Réponse à l'avis de l'autorité environnementale et aux avis des services de l'Etat

Commune de Montchanin

Ancienne décharge - Lieu-dit "Les Ecrasées"

Septembre 2020

Plan topographique réalisé par GRS Valtech en 2020

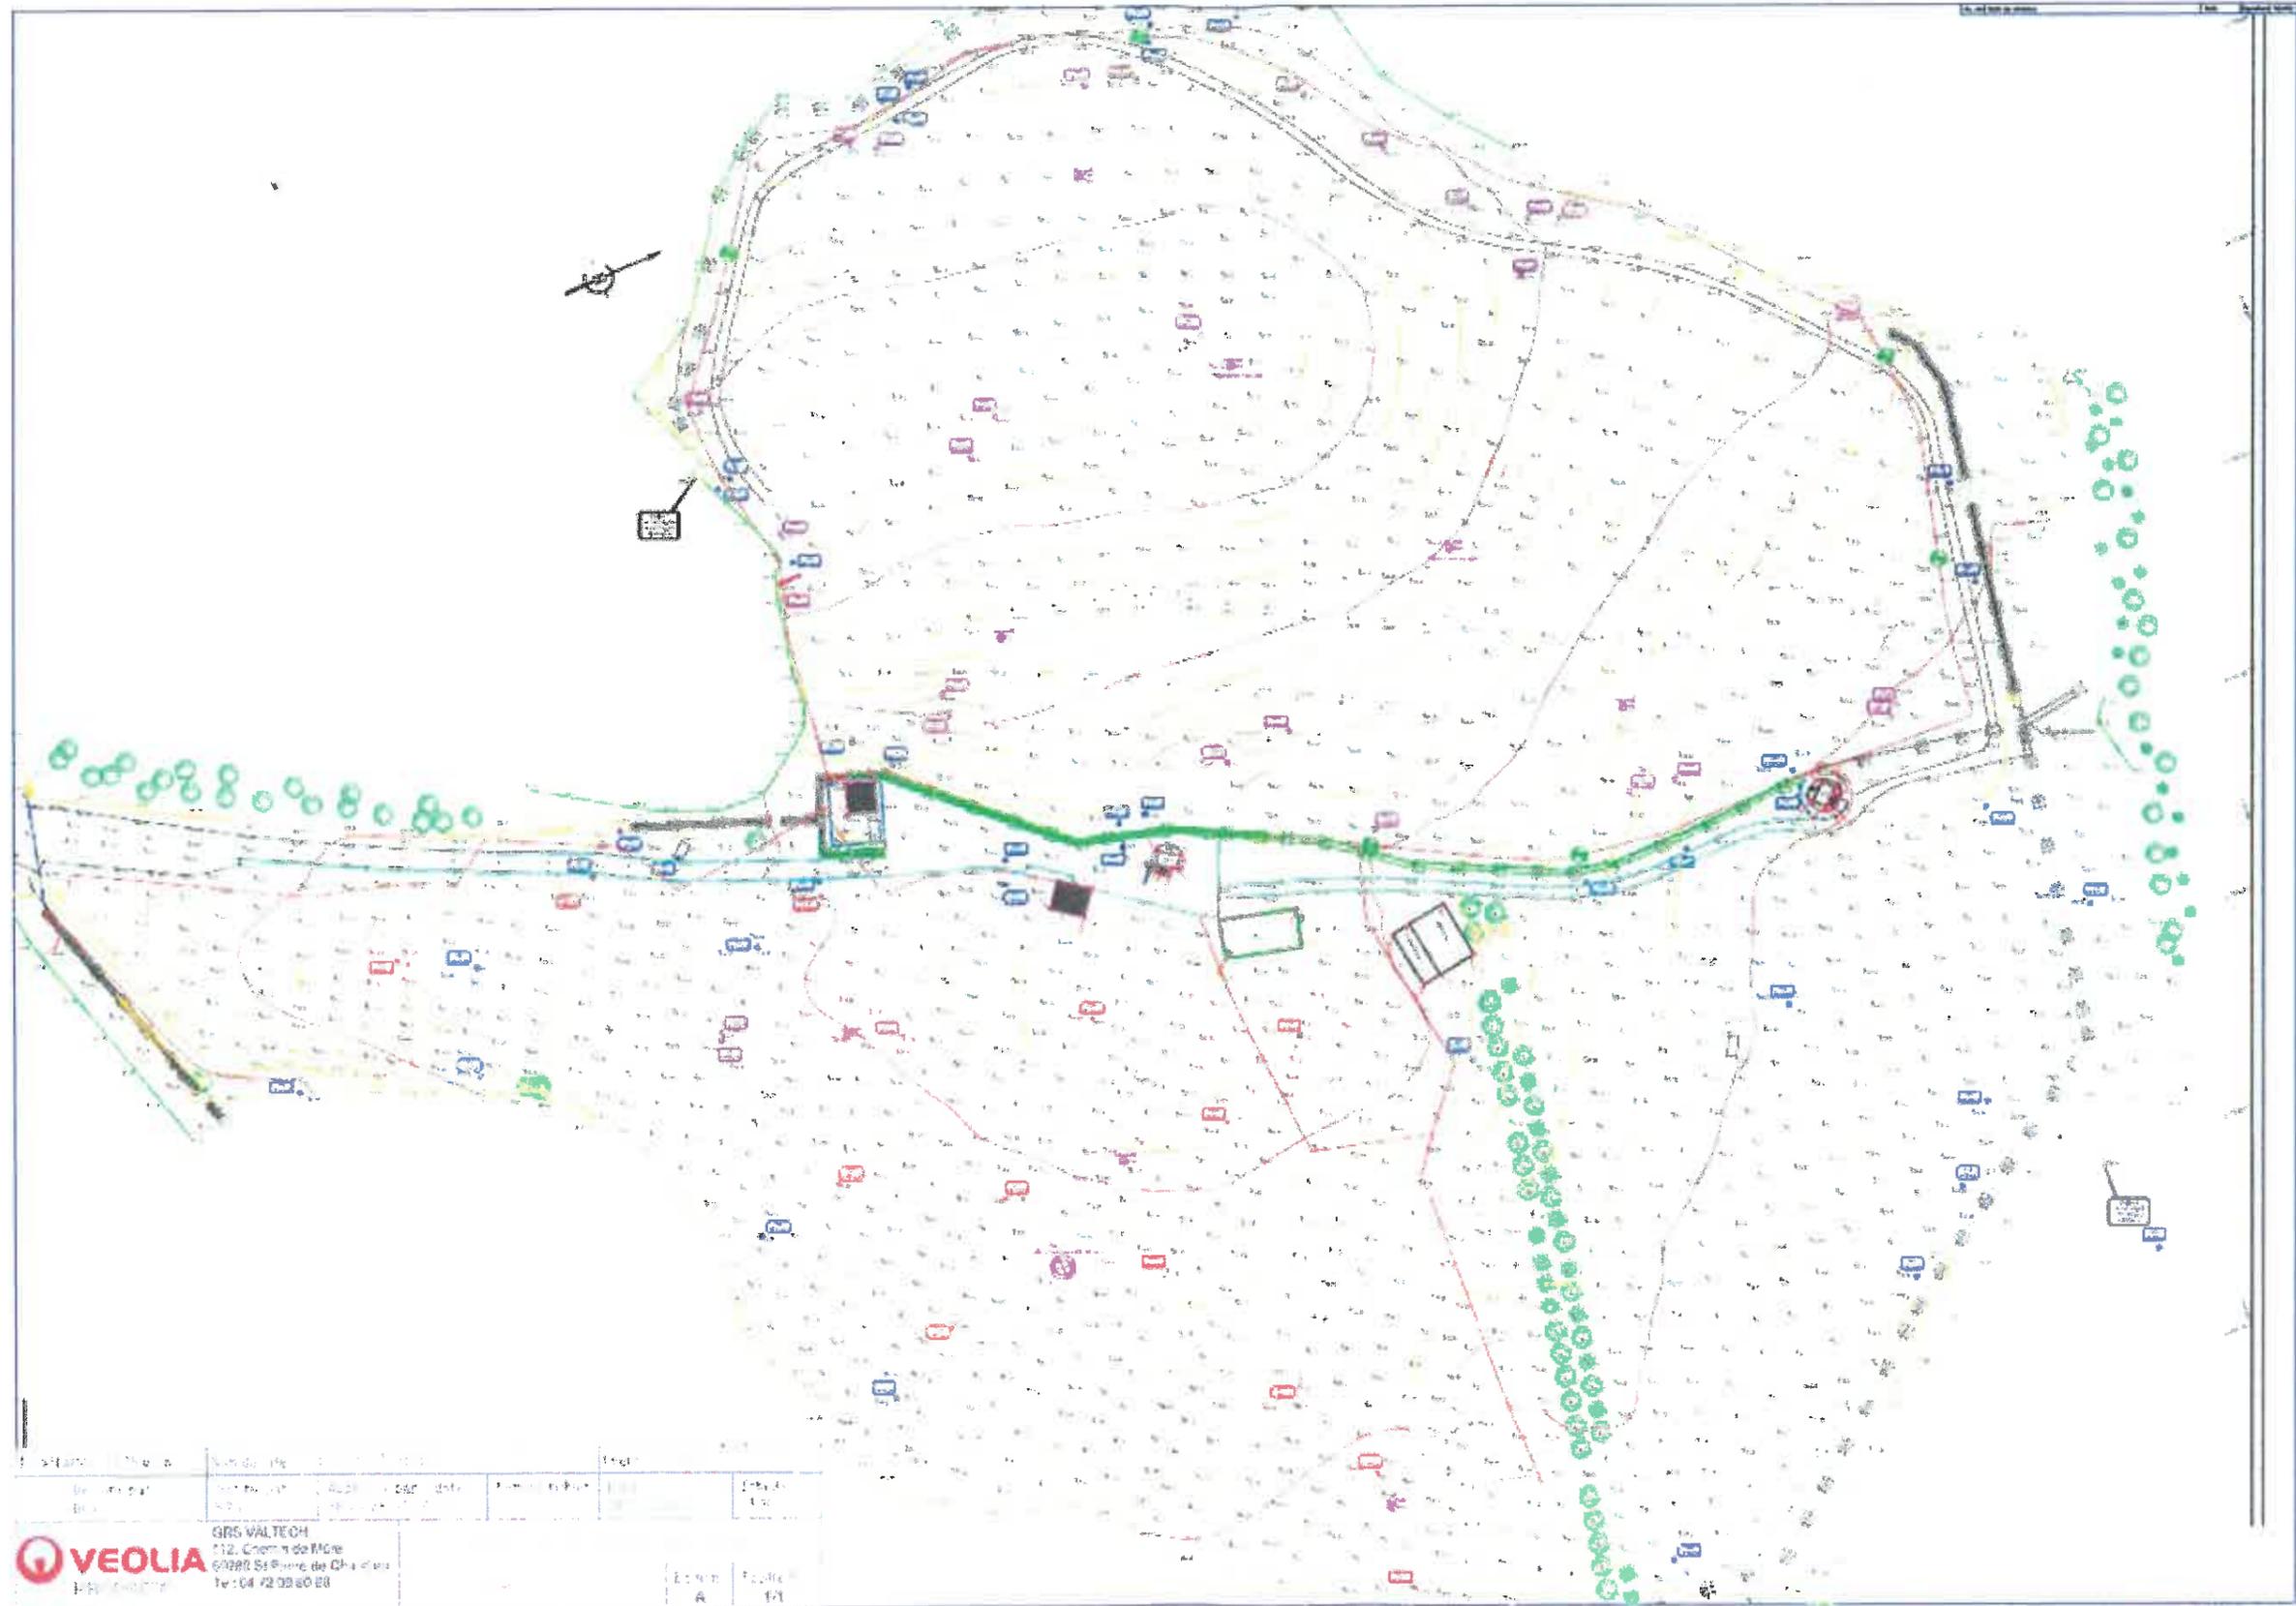
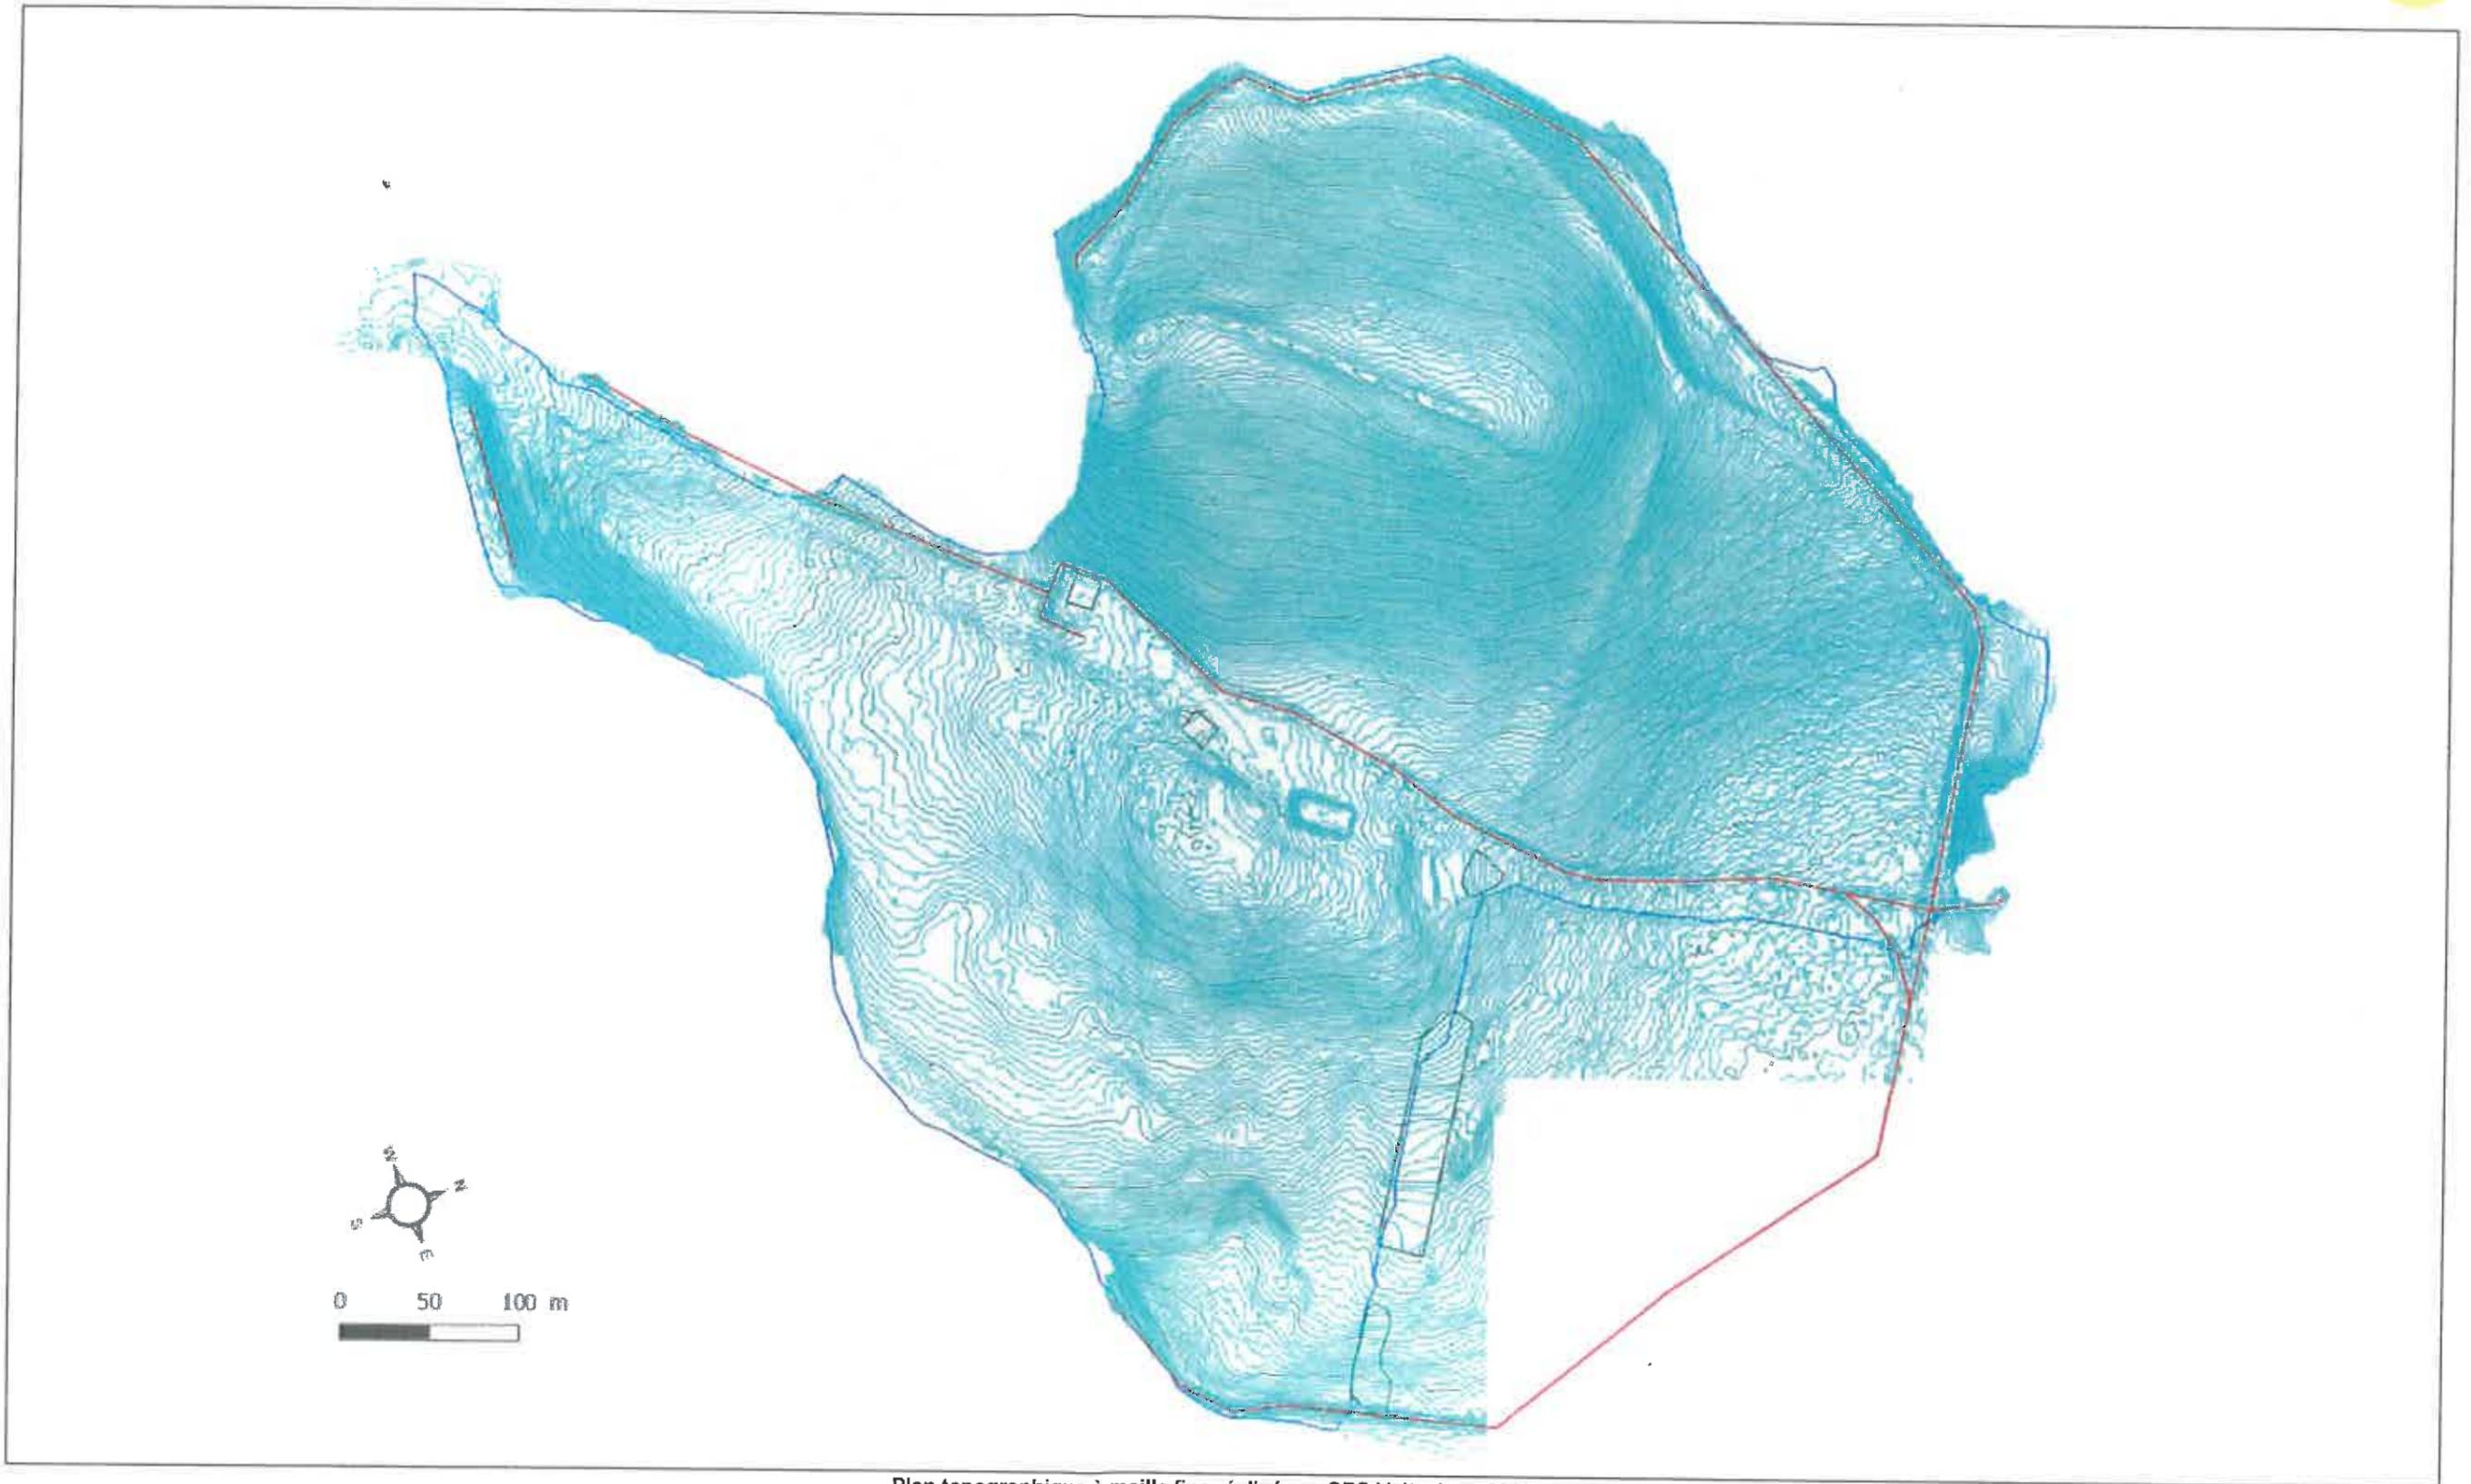
Extrait avis DREAL : la DREAL recommande de joindre le dernier plan topographique de la décharge DOM (2019) ou de réaliser un plan topographique récent dans le cadre de l'état initial. Ce plan doit localiser les « flashes » de la couverture actuelle.

Le dernier plan topographique, présenté ci-dessous, a été fait par la société GRS Valtech en janvier 2020. En le comparant à celui de 2004, il est possible d'observer un tassement global de l'ordre de la dizaine de centimètres sur la DOM.

En se référant aux études topographiques présentées par GRS Valtech en 2015 et 2019, il est possible d'observer des tassements et des rehaussements qui sont de moins en moins importants au fil des années (entre +30 et -50 cm sur la DDI entre 2013 et 2015 et +/- 12 cm entre 2017 et 2019). La topographie de la DOM semble bien plus stable que celle de la DDI.

Un plan topographique très précis a été fait en 2019 par GRS Valtech. Il s'agit d'un plan avec une maille de relevés fine (un point tous les 2 mètres en direction est-ouest et un point tous les mètres en direction nord-sud). Les courbes de niveau sont à l'échelle de la dizaine de centimètres d'altitude.

Grâce à la précision de ce plan, il a été possible d'identifier les zones de dépression topographiques de l'ordre de la dizaine de centimètres (figure ci-dessous). Ces zones représentent des irrégularités négatives de la topographie qui pourraient engendrer la rétention des eaux pluviales et une potentielle infiltration.

24 dépressions topographiques ont été recensées pour une surface totale de 74 m². Ces zones sont principalement situées le long de la voirie centrale et représentent chacune quelques mètres carrés voire moins, pour une différence d'altitude de quelques centimètres. En comparaison à l'étude topographique entre 2013 et 2015, la topographie de la DOM paraît s'être stabilisée et plus stable que celle de la DDI. Les irrégularités qui en résultent sont de l'ordre de la dizaine de centimètres au plus. Les irrégularités positives (différence d'altitude locale positive) sont globalement plus importantes et plus nombreuses que les négatives. Elles n'empêchent pas l'écoulement des eaux pluviales.

En dehors de ces zones, la couverture de la DOM a conservé sa forme de dôme et, malgré des irrégularités, permet globalement l'écoulement des eaux pluviales vers l'extérieur du site.

Schéma explicatif de la gestion des eaux de la décharge de Montchanin

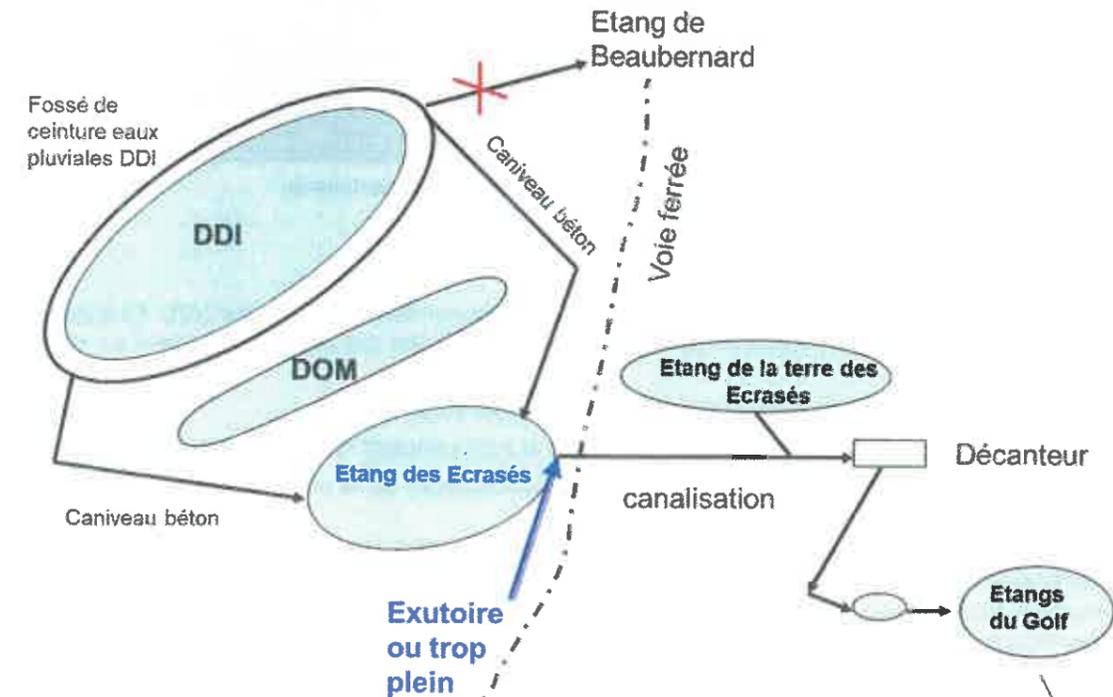
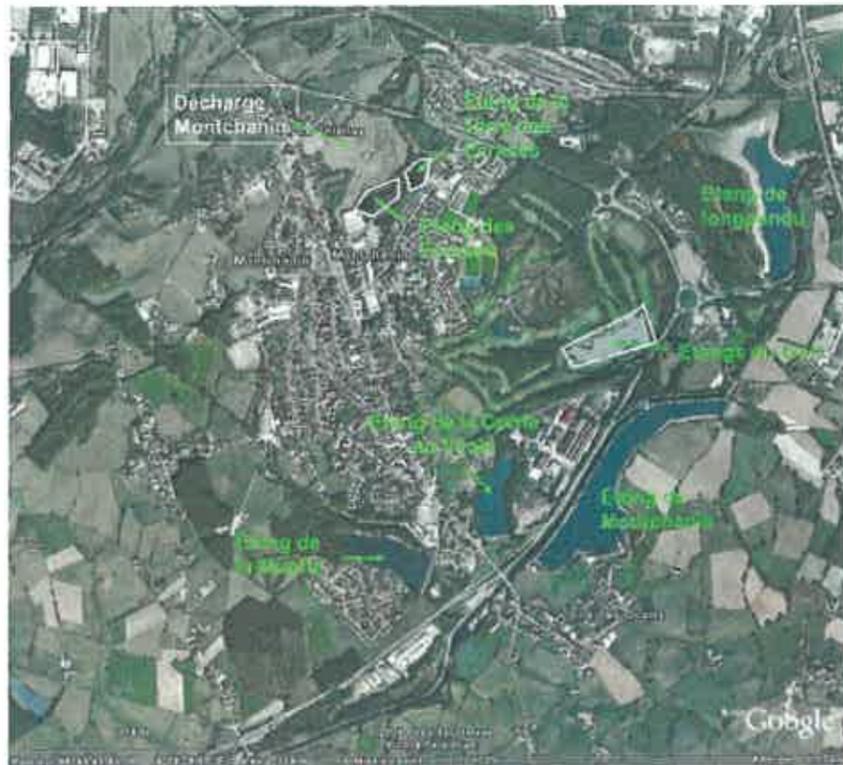
L'état initial relatif aux écoulements superficiels n'indique pas l'exutoire des eaux après leur passage via l'étang des écrasées. A préciser.

Concernant l'exutoire des eaux après leur passage via l'étang des Écrasées, elles sont acheminées via une canalisation vers un décanteur avant d'être rejetées dans les étangs du golf. Le schéma explicatif suivant illustre le parcours de l'eau.
